# ИЗМЕНЕНИЯ, УТВЕРЖДЕННЫЕ К НАЦИОНАЛЬНЫМ СТАНДАРТАМ РОССИЙСКОЙ ФЕДЕРАЦИИ

Изменение № 1 ГОСТ Р 50574—2019 Автомобили, автобусы и мотоциклы оперативных служб. Цветографические схемы, опознавательные знаки, надписи, специальные световые и звуковые сигналы. Общие требования

Утверждено и введено в действие Приказом Федерального агентства по техническому регулированию и метрологии от 31.07.2019 № 434-ст

Рисунок А.68 — Цветографические схемы автомобилей уголовно-исполнительной системы Российской Федерации

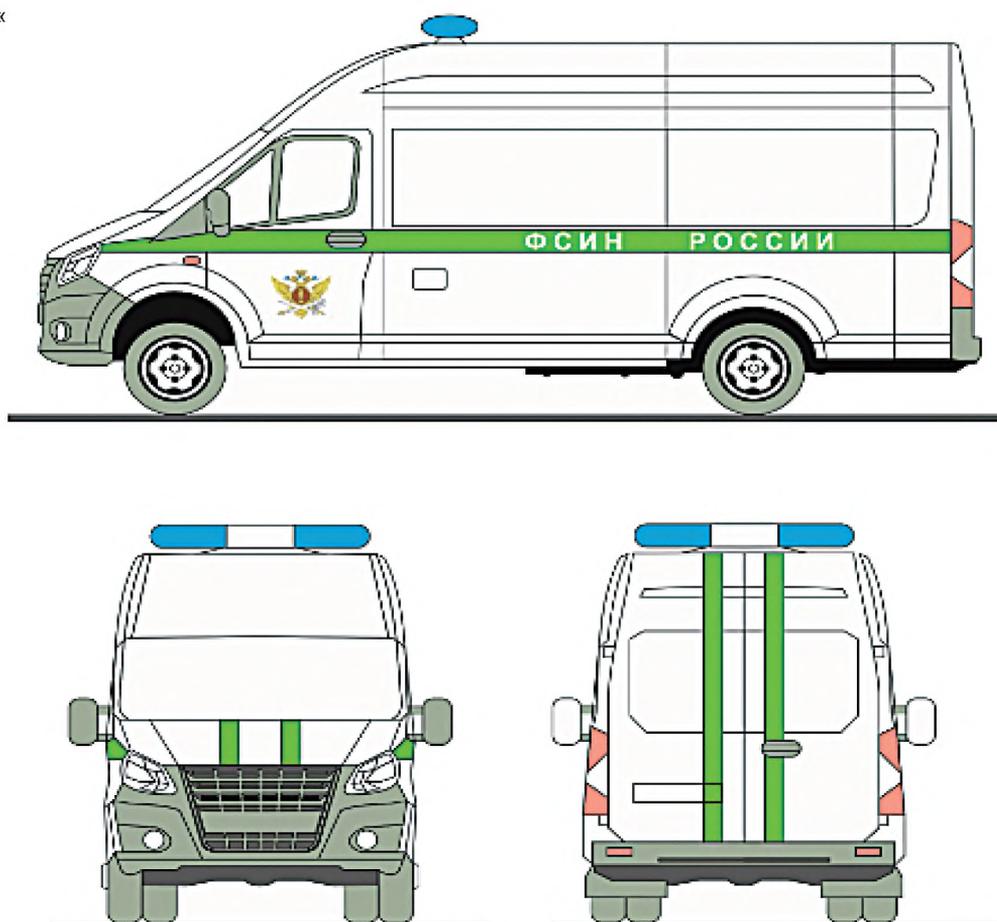
Приложение А дополнить рисунками А.68—А.70:
